## Commune de Daverdisse

# Compte rendu de la réunion de CLDR du 10/05/2023

## Projet de maison rurale à Haut-Fays

## Présentation des esquisses par l'auteur de projet

### Sous la toiture plate :

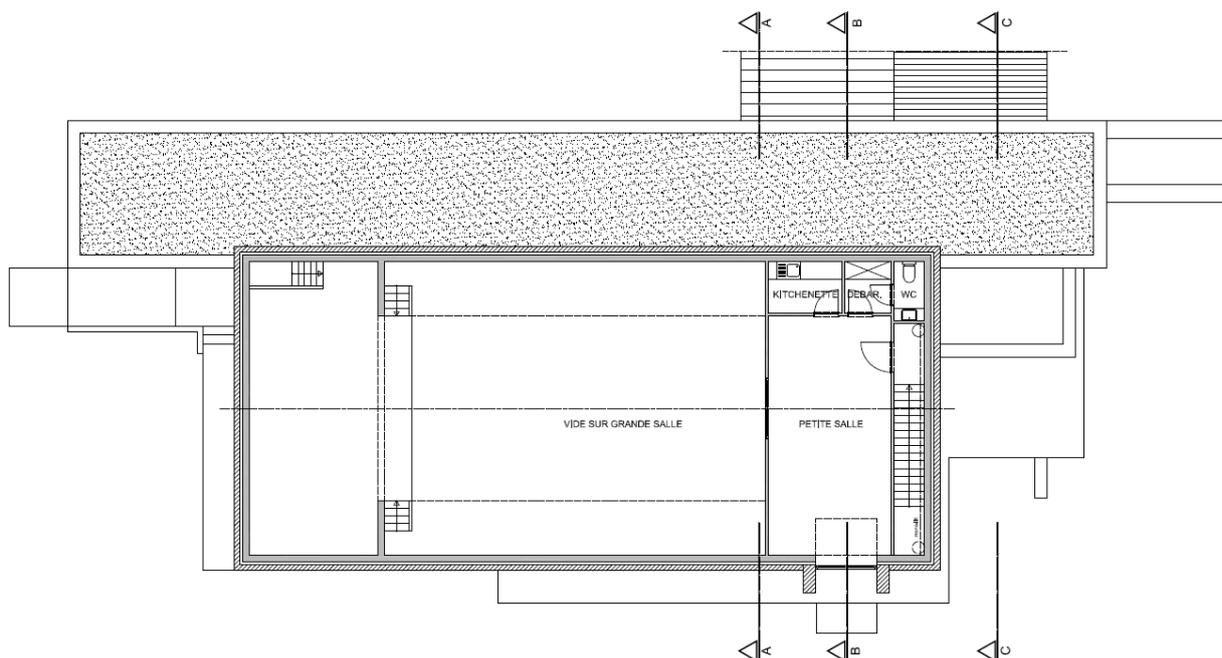
- Comme la scène se situe à un mètre de hauteur, il serait intéressant de créer un espace de rangement en-dessous (pour y glisser des tables sur chariot).
- S'il n'est pas possible de créer cet espace de rangement sous la scène, il faudra agrandir le local de rangement.
- Les volées d'escaliers de part et d'autre de la scène prennent beaucoup de place. Mais elles facilitent la circulation dans la salle.
- Pourquoi y a-t-il deux portes entre la cuisine et la salle ? Pour la gestion du propre/sale (normes Afsca).
- Il n'y a pas de fenêtre dans la cuisine. Pour une question d'aération et de chaleur, ne serait-il pas intéressant d'en intégrer une ?

Vu les meubles de rangement et l'escalier vers l'étage, il sera difficile de trouver l'espace pour créer une ouverture. A moins d'aménager un petit puits de lumière près de la zone de préparation.

### **L'étage** comporte :

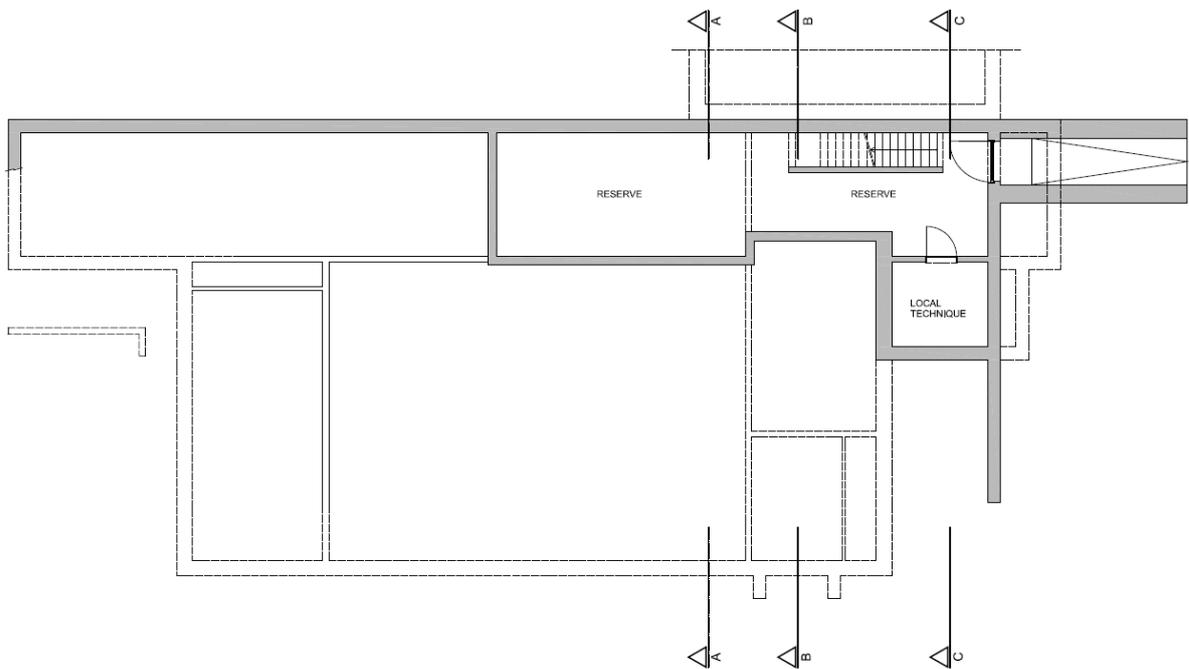
- La CLDR ne voit pas l'utilité du siège monolift pour accéder à l'étage, vu qu'il s'agira d'un espace dédié à la régie. De plus, la kitchenette n'est pas nécessaire non plus.
